## 協力工場 不良品連絡書

品名 C/T 2895-123BL-2 (ノッチナシ)

# 品質連絡書

件名：CT2895-123BL2

端子変形写真

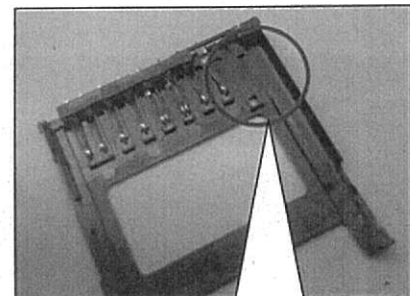
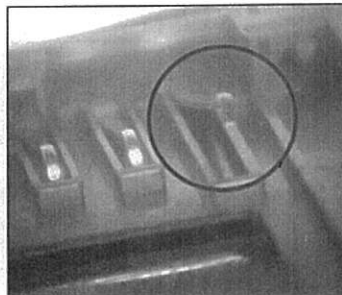
品名：CT2895-123BL2  
 図番：BB-26299  
 前工程 No.：F. 14. 05. 17. 1-0007  
 ロット No.：1451380007  
 数量：1RL  
 加工日：2014年6月4日  
 加工ライン：21号機3番ライン  
 出荷日：2014年6月5日  
 不具合現象：山一電機様フィリピン工場組立て工程にて端子の変形が確認されました。

組立て後端子無し

## ②キープサンプル確認

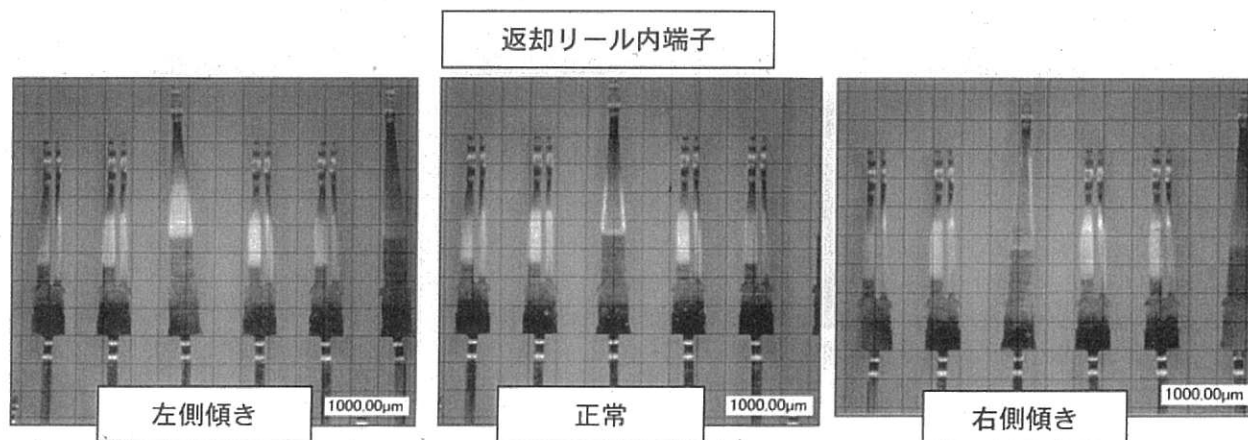
弊社キープサンプルの加工 18 リール全て確認しましたが、ご指摘頂いたような変形は有りませんでした。

## ③画像履歴確認

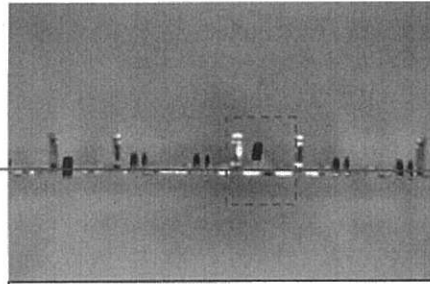
対象品の異常画像履歴を確認しましたが、ご連絡頂いた変形画像は捉えられていませんでした。

## ④返却品確認

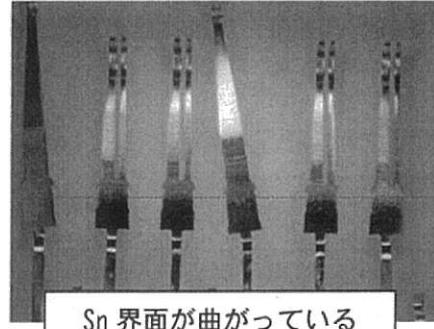
プロテクター側(ダレ面)に倒れている

Sn 界面が曲がっている

変形した端子はバリ面側を正面として左右(殆どが左側で 2 割程度が右側)に傾いています。また、多くの変形は軽微な変形となり横に傾いていますが、傾きが大きいものはプロテクター側に倒れています。端子が接触したと考えられる部位を観察したところ、キズ等の当たり痕は確認できませんでした。変形した端子の Sn-Cu めっき界面を確認しますと界面が斜めになっていることから、変形は Sn-Cu めっき以降に発生しています。

#### ・発生範囲

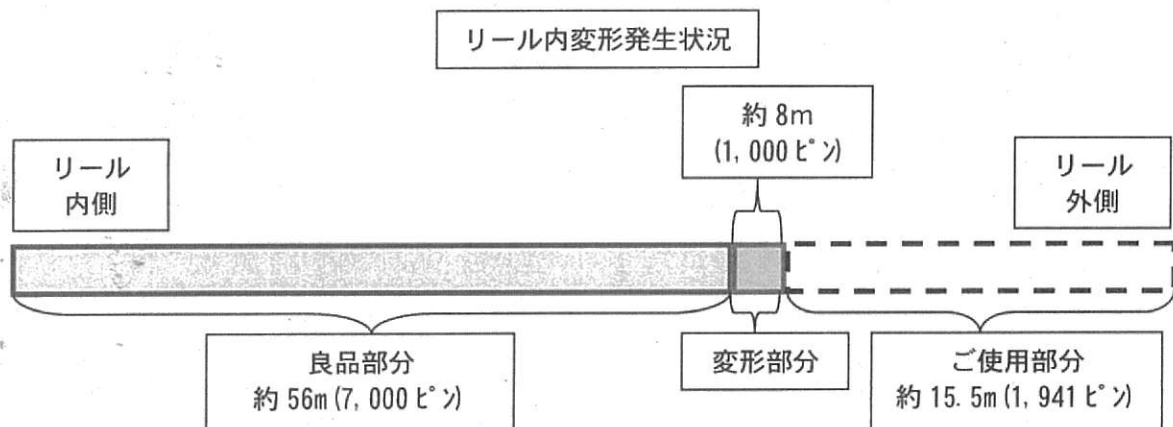
対象リールは 10,000 ピン (80m) 出荷となります。返却されたリールの数量は 8,059 ピン (64m) となります(山一電機様からの報告書記載数量確認)ので、山一電機様で使用された数量は 1,941 ピン (15.5m) となります。弊社にて返却リールを調整したところ、変形発生場所はリール外側より 8m 付近まで発生していました。外周 8m 以降は変形が確認されませんでした。

発生状況は、ランダムで規則性はなく左右に微少に変形しているものが全体的に発生しています。山一電機様の発生状況は不明となりますが、リール外周終端部から 23.5m の範囲で変形が発生しています。

#### ・返却リール

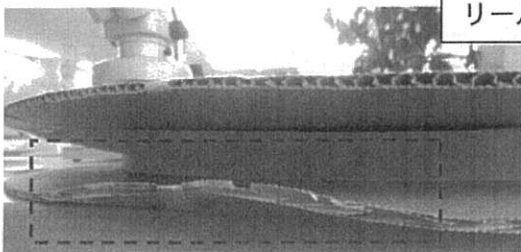
返却頂きましたリールを確認したところ、リール外側に衝撃痕と思われる「折れ」が発生していました。

変形している端子部分の層間紙は正常であり、巻締め等で発生する「ヨレ」や「折れ」は確認されませんでした。

#### ⑤画像確認

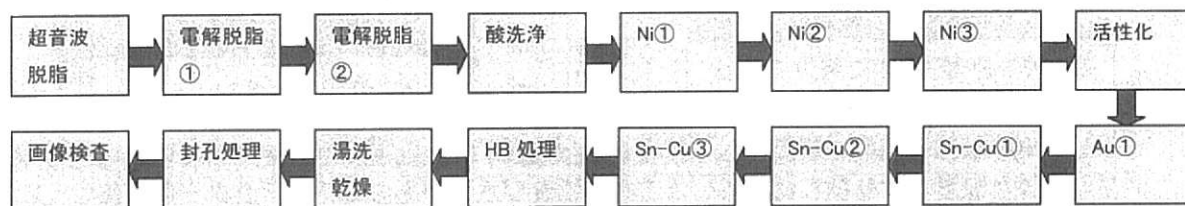
返却品を使用して画像検査装置で異常を捉えるか確認を行いました。

返却品不具合部分を画像検査装置に投入したところ、変形部分は異常と捉えてアラームが発生しました。
